# INFORME DE ORIENTACIÓN DE OFICIO Nº 010-2026-OCI/5334-SOO

## "EXPEDIENTE TÉCNICO DEL SALDO DE OBRA DEL PROYECTO MEJORAMIENTO DE LOS SERVICIOS DE SALUD DEL HOSPITAL DE CAMANÁ"

# INFORME DE ORIENTACIÓN DE OFICIO
# Nº 010-2026-OCI/5334-SOO

**Imágenes n.os 8 y 9**
**Interior de tableros eléctricos**

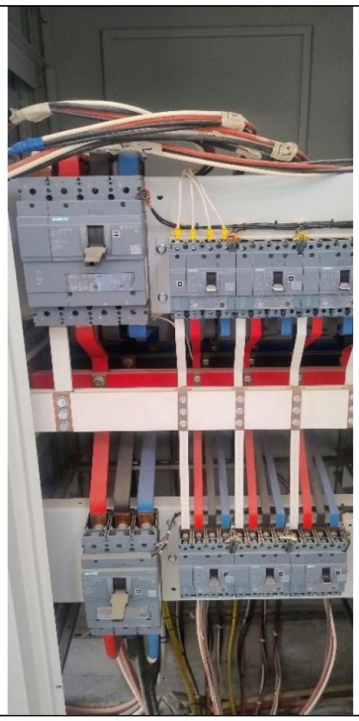
Al respecto, los tableros antes mencionados se encuentran instalados en la Obra, los cuales, en su interior contienen interruptores (termomagnéticos, diferenciales, etc.), barras, dispositivos de accionamiento y control, conexiones eléctricas cableadas (línea y tierra), como se puede apreciar en las siguientes imágenes:

De las imágenes se observa que el interior de los tableros tomados como ejemplo, contienen dispositivos de protección instalados y conexiones entre ellos. Así mismo, se le realizó la prueba con el botón de "Test" que llevan dichos dispositivos, y se observó el correcto accionamiento de protección ante una falla eléctrica, como se muestra a continuación:

**Imágenes n.os 10, 11, 12, 13, 14 y 15**
**Pruebas en tableros eléctricos**

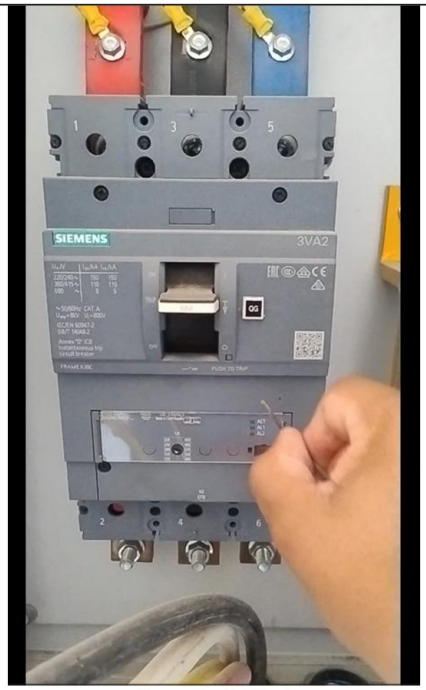
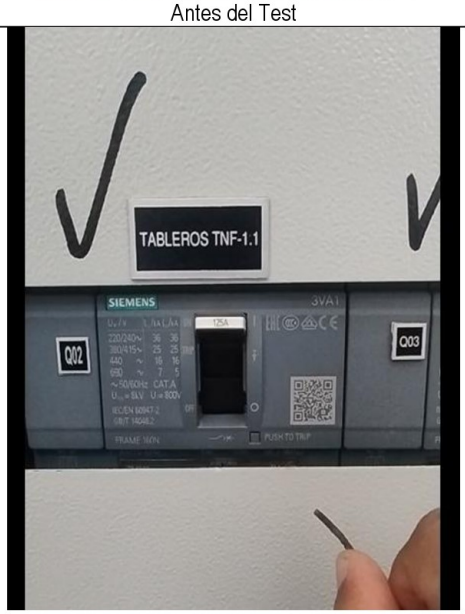
No obstante, en el expediente técnico de saldo de Obra, se vuelve a considerar el metrado y presupuesto para estos tableros, como se aprecia a continuación:
